下水道工事における工法変更の提案

福島県土木施工管理技士会
佐藤工業株式会社 土木本部

工事名 : 公共下水道管渠布設工事

発注者 : 伊達市役所

図-1 地質断面図

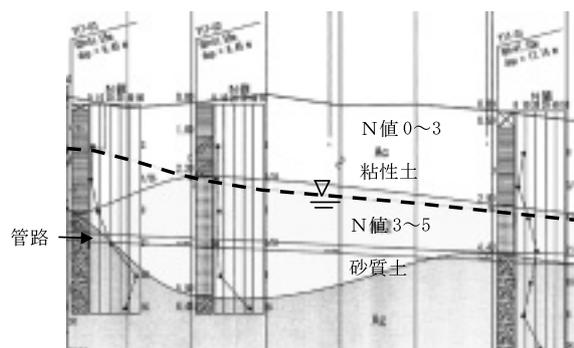
この地質断面によれば管布設箇所は、沖積層の軟弱な未固結堆積物（河川性堆積物）で構成されており地下水が非常に高い。

粘性土（シルト）はN値が0～3と非常に軟弱である。調査時には孔壁の押し出しが確認されており、地下水についてもG.L-1.5mと高い。したがって、掘削時の応力開放により軟弱粘性土層がはらみ、地表面の沈下を招く可能性がある。また、地下水低下を行った場合は、粘性土の有効応力増加により圧密沈下の障害が発生する。

管路周辺の殆どが砂質土となっており、調査時には孔壁崩壊の激しい状況が確認されている。したがって、建て込み土留め内でのポンプ排水では、地下水とともに土砂流出により掘削不能となる。さらに、緩み領域の拡大とともに地表面の沈下障害の発生が懸念される。

図-2 問題点の概念図

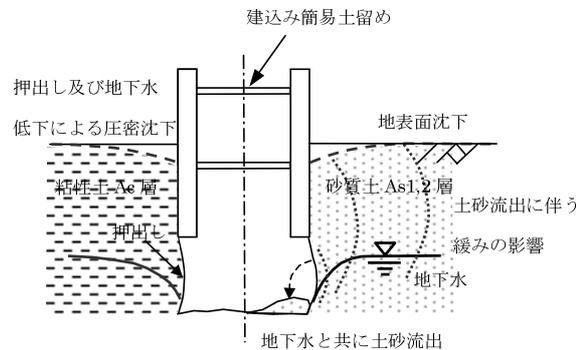
以上のことから、孔壁崩壊の激しい砂層においては予めディープウェルにより水位低下を図らなければ土砂流出等の影響により施工することができない。

しかし、水位低下対策を行った場合、砂層の圧縮沈下（弾性沈下）に加え、粘性土の圧密沈下が発生することが考えられる。その結果、影響圏における、家屋への沈下障害（不同沈下等）が予測される。

図-4 設計変更対応までのフロー図

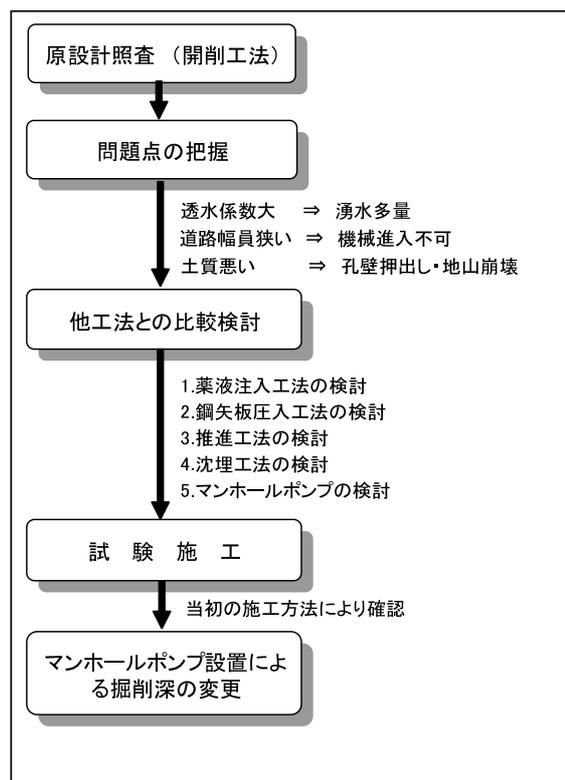
以上の問題点を踏まえ図-4 に示すフローにより対策工法の決定に導いた。

その結果、予想通りに砂層の途中でポイリングが生じこれ以上の掘削は不可能であることが現場においても確認された。

よって、地下水の影響を極力低減する目的と掘削可能な原位置での深さから、管路設置深さ（平均掘削深さ3.5m）を浅くすることで問題点への解決策とした。

また、管路の計画高さが変わったことへの対応についてはマンホールポンプの設置により解消した。
